赤字：詳細設計を踏まえた変更箇所
 緑字：記載表現の相違（実質的な相違なし）

詳細設計段階における対応状況（竜巻防護ネット）

図 19 設計飛来物衝突時の荷重伝達例
 （水平方向（南から北）から衝突した場合）

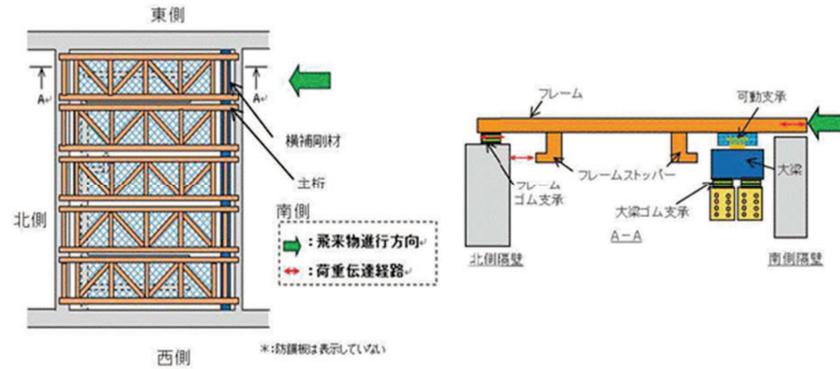
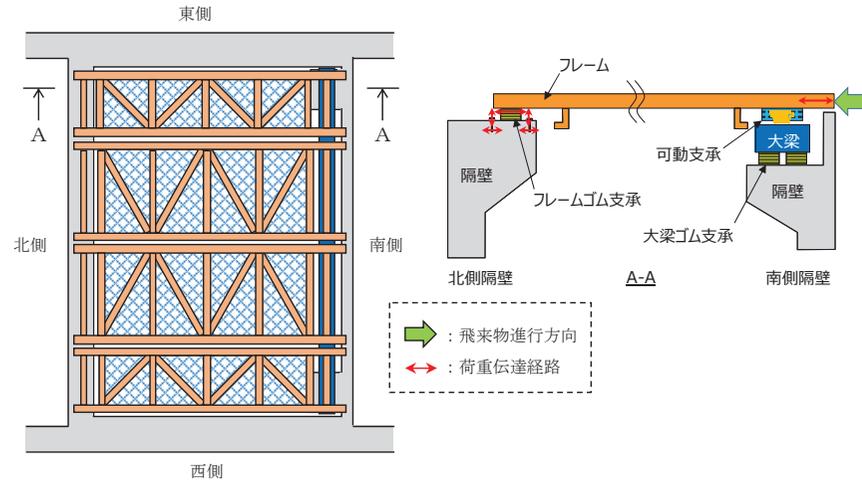
分類①
 （フレーム基数の変更）
 東西側壁補強に伴い東西方向開口幅が狭くなったことを詳細設計に反映した。

分類①
 （ブラケットの廃止・支持壁変更）
 海水ポンプ室補強計画を踏まえ、既設東西側壁にブラケットを設置し大梁を支持するとしていた構造から、補強する南側隔壁にて大梁を支持する構造とした。

分類②
 （フレームゴム支承の仕様変更。P4.1-別紙5-2と同様。）

分類②
 （ストッパーの位置付けの整理）
 構造強度評価上は期待しないが、道路橋示方書における落橋防止装置を参考に、自主的にストッパーを設置することとした。

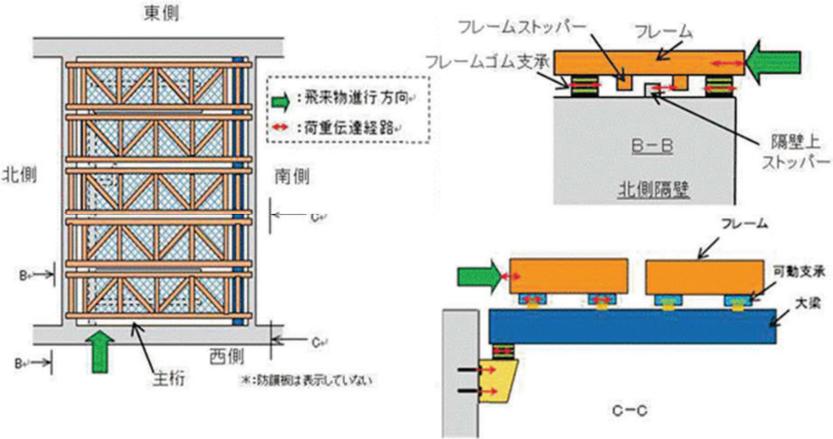
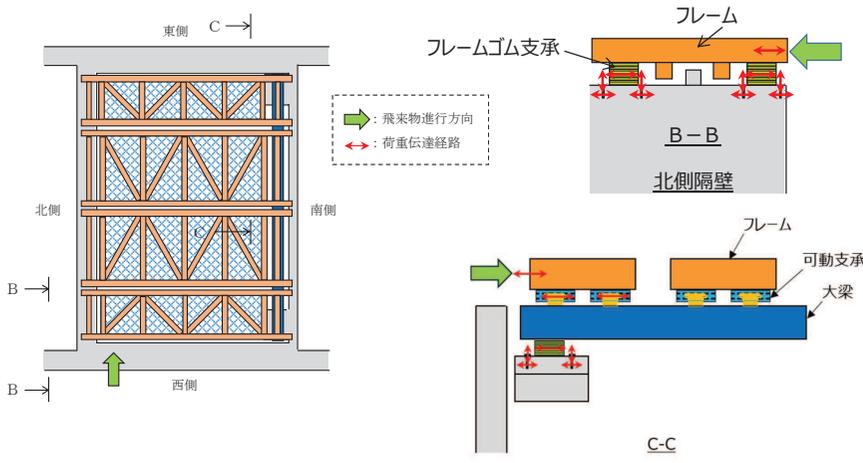
設置許可段階	詳細設計段階	備考
<p data-bbox="96 240 439 268">【6条（竜巻）－別添1－添付3.7－38】</p>  <p data-bbox="336 754 710 810">図 20 設計飛来物衝突時の荷重伝達例 （水平方向（西から東）から衝突した場合）</p>	 <p data-bbox="1232 754 1606 810">図 20 設計飛来物衝突時の荷重伝達例 （水平方向（西から東）から衝突した場合）</p>	<p data-bbox="1888 209 2163 368">分類① （フレーム基数の変更） 東西側壁補強に伴い東西方向開口幅が狭くなったことを詳細設計に反映した。</p> <p data-bbox="1888 416 2163 711">分類① （ブラケットの廃止・支持壁変更） 海水ポンプ室補強計画を踏まえ、既設東西側壁にブラケットを設置し大梁を支持するとしていた構造から、補強する南側隔壁にて大梁を支持する構造とした。</p> <p data-bbox="1888 754 2163 847">分類② （フレームゴム支承の仕様変更。P4.1-別紙5-2と同様。）</p> <p data-bbox="1888 890 2163 1153">分類② （ストッパーの位置付けの整理） 構造強度評価上は期待しないが、道路橋示方書における落橋防止装置を参考に、自主的にストッパーを設置することとした。</p>

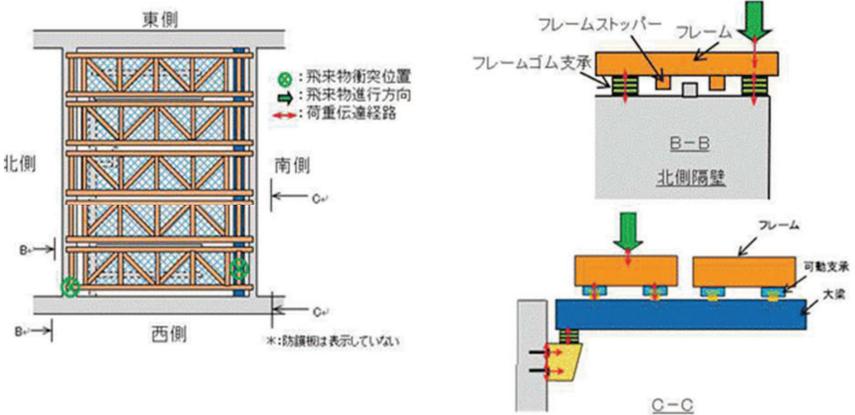
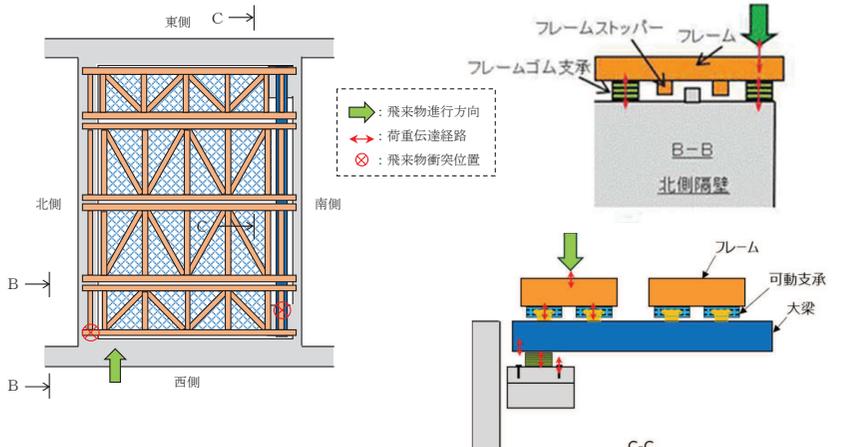
設置許可段階	詳細設計段階	備考
<p>【6条（竜巻）－別添1－添付3.7－39】</p>  <p>図 21 設計飛来物衝突時の荷重伝達例 (鉛直方向から衝突した場合)</p>	 <p>図 21 設計飛来物衝突時の荷重伝達例 (鉛直方向から衝突した場合)</p>	<p>分類① (フレーム基数の変更) 東西側壁補強に伴い東西方向開口幅が狭くなったことを詳細設計に反映した。</p> <p>分類① (ブラケットの廃止・支持壁変更) 海水ポンプ室補強計画を踏まえ、既設東西側壁にブラケットを設置し大梁を支持するとしていた構造から、補強する南側隔壁にて大梁を支持する構造とした。</p> <p>分類② (フレームゴム支承の仕様変更。P4.1-別紙5-2と同様。)</p> <p>分類② (ストッパーの位置付けの整理) 構造強度評価上は期待しないが、道路橋示方書における落橋防止装置を参考に、自主的にストッパーを設置することとした。</p>
